ECE/TRANS/WP.29/2006/12  
19 décembre 2005

PROJET DE COMPLEMENT 27 A LA SERIE 03 D'AMENDEMENTS  
AU REGLEMENT N° 37

(Lampes à incandescence)

Transmis par le Groupe de travail Groupe de travail de l'éclairage  
et de la signalisation lumineuse (GRE)

Feuille P19W/2, tableau, modifier comme suit:

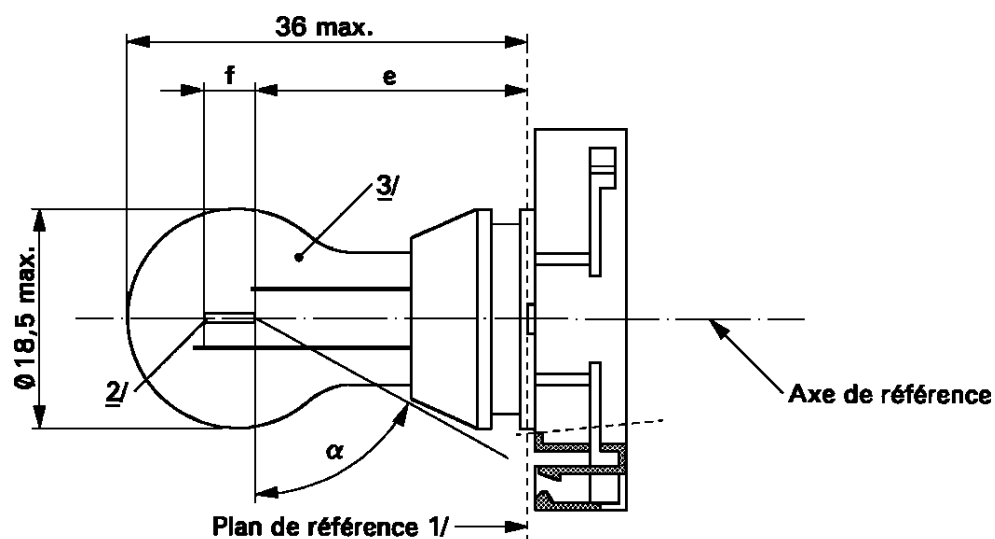
$\alpha$	<u>7/</u>	58°			58° min.
----------	-----------	-----	--	--	----------

**Feuille P24W/2**

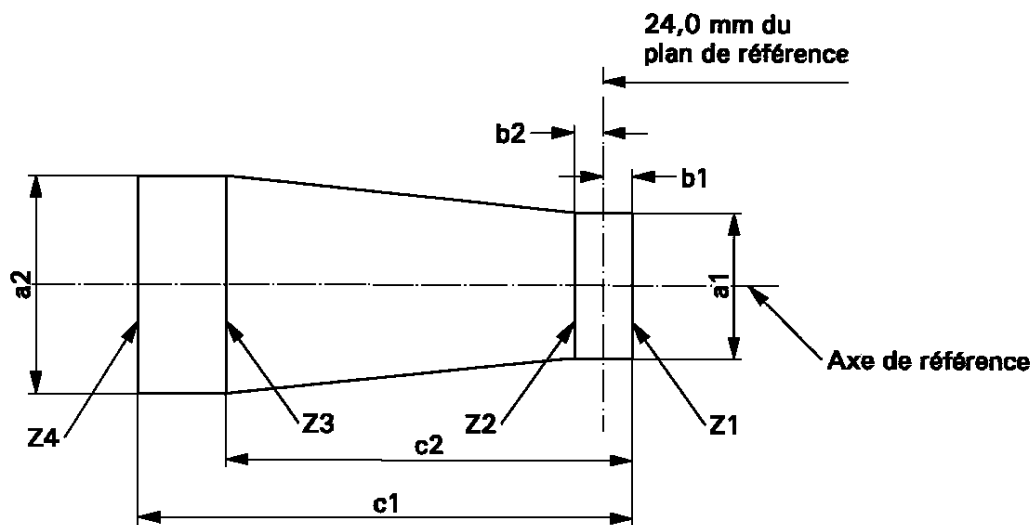
Feuilles P24W/1 à P24W/3, modifier comme suit (voir pages suivantes):

Dimensions en mm		Lampe à incandescence de fabrication courante			Lampe à incandescence-étalon
		min.	nom.	max.	8/
e		5/, 6/			24,0
f 5/, 6/	P24W, PY24W, PR24W, PS24W, PSY24W, PSR24W		4,0		
	PX24W, PSX24W		4,2		
α		7/			58,0° min.
P24W PX24W PY24W PR24W PS24W PSX24W PSY24W PSR24W		Culot PGU20-3 Culot PGU20-7 Culot PGU20-4 Culot PGU20-6 Culot PG20-3 Culot PG20-7 Culot PG20-4 Culot PG20-6		suivant la Publication 60061 de la CEI (feuille 7004-127-2)	
<b>CARACTÉRISTIQUES ÉLECTRIQUES ET PHOTOMÉTRIQUES</b>					
Valeurs nominales	Volts		12		12
	Watts		24		24
Tension d'essai	Volts		13,5		13,5
Valeurs normales	Watts		25 max.		25 max.
	Flux lumineux	P24W PS24W	500 +10/-20 %		
		PX24W PSX24W	500 +10/-15 %		
		PY24W PSY24W	300 +15/-25 %		
		PR24W PSR24W	115 +15/-25 %		
Flux lumineux de référence à environ:			12 V	Blanc: 345 lm	
			13,5 V	Blanc: 500 lm Jaune-auto: 300 lm Rouge: 115 lm

- 4/ Pour les catégories PS24W, PSX24W, PSY24W et PSR24W, les dimensions doivent être contrôlées avec le joint torique enlevé.
- 5/ À contrôler par un "box system", feuille P24W/3.
- 6/ Les extrémités du filament sont définies comme les points où la projection de la partie extérieure des spires terminales coupe l'axe du filament; la direction de visée étant

- 7/ Aucune partie du culot au-delà du plan de référence ne doit faire intersection avec l'angle  $\alpha$ . L'ampoule doit être exempte de distorsion optique à l'intérieur de l'angle  $2\alpha + 180^\circ$ .
- 8/ La lumière émise par les lampes à incandescence-étalons doit être blanche pour les catégories P24W, PX24W, PS24W et PSX24W; blanche ou jaune-auto pour les catégories PY24W et PSY24W; blanche ou rouge pour les catégories PR24W et PSR24W.

Feuille W15/5W/1

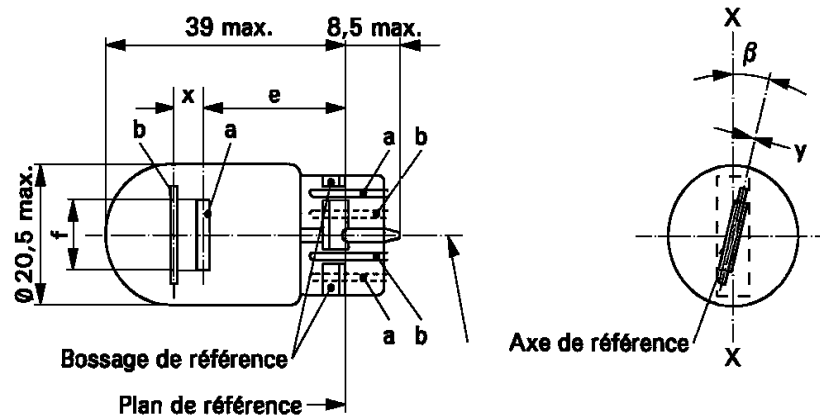
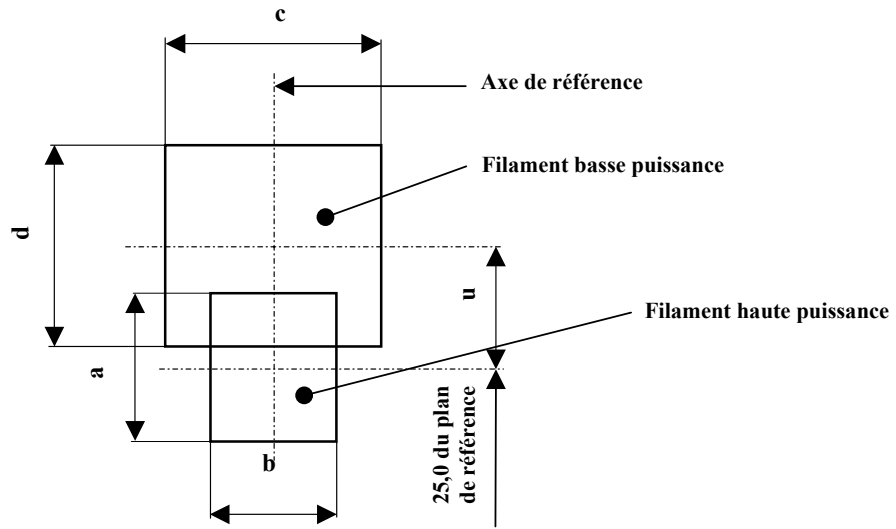
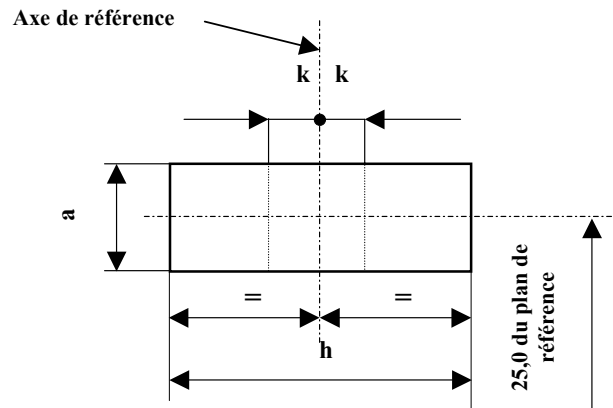
Insérer les nouvelles feuilles W15/5W/1 à 3 (entre la feuille W5W/1 et la feuille W16W/1 comme indiqué dans la «Liste des feuilles» ci-dessus), libellées comme suit: (voir pages ci-après).

Dimensions en mm	Lampes à incandescence de fabrication courante			Lampe à incandescence-étalon	
	min.	nom.	max.		
e		25,0	<u>1</u>	25,0 ± 0,3	
f			7,5	7,5 + 0/ - 2	
Déviat. latérale <u>2/</u>			<u>1</u>	0,3 max.	
x <u>3/</u>		2,8	<u>1</u>	2,8 ± 0,3	
y <u>3/</u>		0,0	<u>1</u>	0,0 ± 0,3	
β	-15°	<u>1</u>	0°	+15°	<u>1</u>
Culot WZ3x16q suivant la Publication 60061 de la CEI (feuille [7004-...-1])					
CARACTÉRISTIQUES ÉLECTRIQUES ET PHOTOMÉTRIQUES					
Valeurs nominales	Volts	12		12	
	Watts	15	5	15	5
Tension d'essai	Volts	13,5		13,5	
Valeurs normales	Watts	19,1 max.	6,6 max.	19,1 max.	6,6 max.
	Flux lumineux	280 ± 15 %	35 ± 20 %		
Flux lumineux de référence: 280 et 35 lm à 13,5 V environ

1/ À contrôler au moyen d'un gabarit de positionnement; feuilles W15/5W/2 et 3.

2/ Déviation latérale maximale du centre du filament principal par rapport à deux plans réciproquement perpendiculaires contenant l'axe de référence et dont l'un des plans comprend l'axe X-X.

3/ x et y indiquent le décalage de l'axe du filament auxiliaire par rapport à l'axe du filament principal.
